Ons kenmerk BR-17-1328
Behandeld door Auke Jongbloed
Telefoon 070 - 205 50 21
E-mail ajongbloed@netbeheernederland.nl
Datum 21 november 2017

Onderwerp codewijzigingsvoorstel m.b.t. blindvermogensuitwisseling en
meetverantwoordelijkheid bij aansluitingen op het net op zee

Bijlage 1 Codetekst met voorgestelde wijzigingen

figuur c: voorgeschreven U-Q/Pmax-profiel van een offshore-power park module op het overdrachtpunt

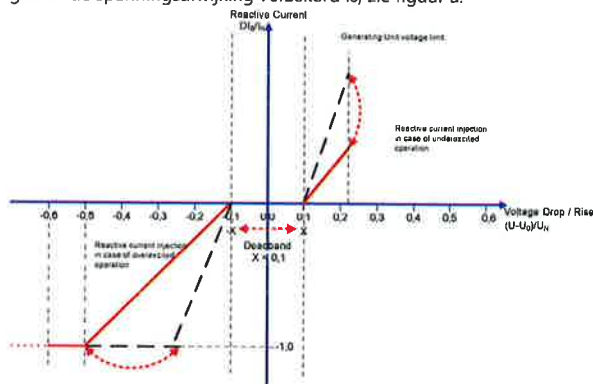
Blindvermogen Q/P _{max} [pu]	Spanning V [pu]
-0,40	1,10 1,06
-0,40	1,00
-0,10	0,90 0,92
0,35	0,90 0,92
0,35	1,00
0,00 0,10	1,10 1,06

Bij het opstellen van het U-Q-diagram zoals dat thans in artikel 2.6.7 van de Netcode elektriciteit is opgenomen (met U-grenzen 0,90 pu en 1,10 pu), zijn de gangbare grenzen voor willekeurige productie-eenheden van enige omvang toegepast. Daarbij was bekend dat deze grenzen waarschijnlijk niet door de OPPM's gehaald zouden kunnen worden. Op dat moment zijn deze grenzen echter gehandhaafd om de ontwikkelaars van de OPPM's te stimuleren tot verdere technische ontwikkelingen. Achtergrond hierbij was, dat OPPM's tot dan toe op dit vlak maar zeer beperkte mogelijkheden boden. In het verleden was dat acceptabel, omdat windenergie maar een heel beperkt deel van de totale Nederlandse productie vertegenwoordigde. Nu windenergie (en met name windenergie op zee) een enorme vlucht neemt en binnen 10 jaar een substantieel deel van de totale Nederlandse elektriciteitsproductie gaat vertegenwoordigen, is het nodig dat ook windturbines meer en meer bij gaan dragen aan de netstabiliteit. De zeer beperkte U-Q-mogelijkheden van de windparken in het verleden moesten gezien de toekomst dus opgerekt worden. En daarom zijn bij de opstelling van het oorspronkelijke voorstel de grenzen gelijk gesteld aan die van conventionele productie-eenheden, wetende dat dat vanwege de offshore netconfiguratie wellicht praktisch niet haalbaar zou zijn.

Met de eerste OPPM's (Borssele I en II en Borssele III en IV) wordt nu duidelijk, dat er slechts offshore-net-beperkingen zijn en geen windturbine-beperkingen. Het U-Q-diagram kan nu dus (realiseerbaar) aangepast worden, waardoor de ontwerpers van windturbines iets meer speelruimte hebben. Hierbij is niet alleen naar de komende, geplande vijf offshore platforms gekeken, maar is ook naar de verdere toekomst gekeken (bijv. IJmuiden Ver met mogelijk veel langere offshore 66 kV verbindingen).

Na het berekenen van de nieuwe grenzen voor het U-Q-diagram is getoetst hoe andere Europese TSO's hun grenzen hebben gesteld. De enige Europese TSO met een enigszins vergelijkbaar offshore net bleek Energinet (Denemarken). De bovengrens van Energinet is 6% en is gelijk aan onze nieuw voorgestelde bovengrens. De ondergrens van Energinet is 10% en is afwijkend van onze nieuw voorgestelde ondergrens. Het verschil met de waarden van Energinet vindt zijn oorsprong in onze benadering lettend op de verdere toekomst (IJmuiden Ver).

Het bovenstaande betoog resulteert in een aangepaste figuur c in artikel 2.6.7 van de Netcode elektriciteit en in dienovereenkomstige aanpassing van de waarden in de tabel in onderdeel b van datzelfde artikel.

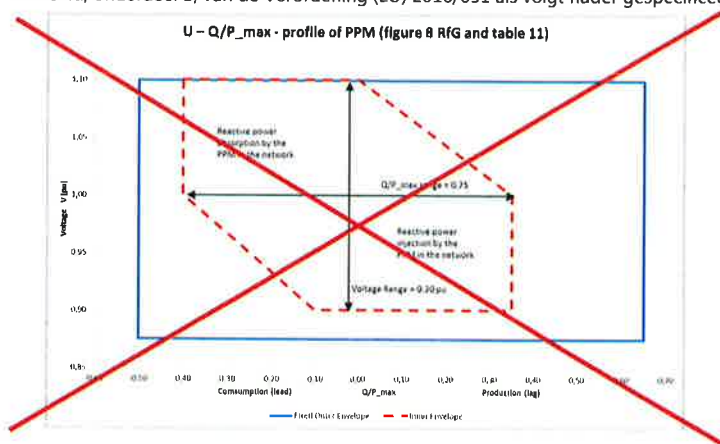
- a. Ingeval van een spanningsafwijking van meer dan 10% van de effectieve waarde op het overdrachtspunt van de aansluiting de aansluitklemmen van de afzonderlijke productie-eenheden van de offshore-power park module op het net op zee wordt additionele blindstroominjectie geactiveerd. De 10% afwijkingsspanning wordt de dode band genoemd. De spanningscontrole zorgt ervoor dat aanvoer van additionele blindstroom, afkomstig van de aansluitklemmen van de afzonderlijke productie-eenheden van de offshore-power park module, met minimaal 2% en maximaal 10% van de toegelaten stroom per percentage van de spanningsafwijking verzekerd is; zie figuur a.

De volledige vereiste blindstroom moet volledig beschikbaar zijn na 40 ms (tijd tot eerste piek bij het inslingereffect) na de storingsaanvang in het net, met een stijgtijd van minder dan 30 ms tussen 10 en 90% van het spanningsniveau in stationaire toestand de stabiele eindwaarde.

- b. Additionele blindstroominjectie wordt geleverd met een spanningslimiet van ten minste 120% van de nominale spanning op het overdrachtspunt de aansluitklemmen van de afzonderlijke productie-eenheden van de offshore-power park module.
- c. Nadat de storing voorbij is moet weer worden gestreefd naar een stabiele werking.

- In artikel 2.6.6, onderdeel a, van de Netcode elektriciteit vereist de volgende zin verbetering: "De volledige vereiste blindstroom moet beschikbaar zijn na 40 ms na de storingsaanvang in het net, met een stijgtijd van minder dan 30 ms tussen 10 en 90% van het spanningsniveau in stationaire toestand."

- Het woord "volledige" is beter op zijn plaats als het verplaatst wordt naar tussen "moet" en "beschikbaar".
 - Bij "40 ms" is verduidelijking wenselijk ten opzichte van de verderop in dit artikel genoemde "30 ms". Daarom stellen we voor om na "40 ms" toe te voegen "(tijd tot eerste piek bij het inslingereffect)".

- In deze zin wordt een stroom ("vereiste blindstroom") vergeleken met een spanning ("spanningsniveau"). Natuurkundig is dat niet correct. Vandaar dat de formulering van deze zinsnede wordt aangepast.

- In artikel 2.6.6, onderdeel b, van de Netcode elektriciteit is tussen "nominale" en "op het overdrachtspunt" het woord "spanning" weggefallen. Daarom wordt dat woord toegevoegd.
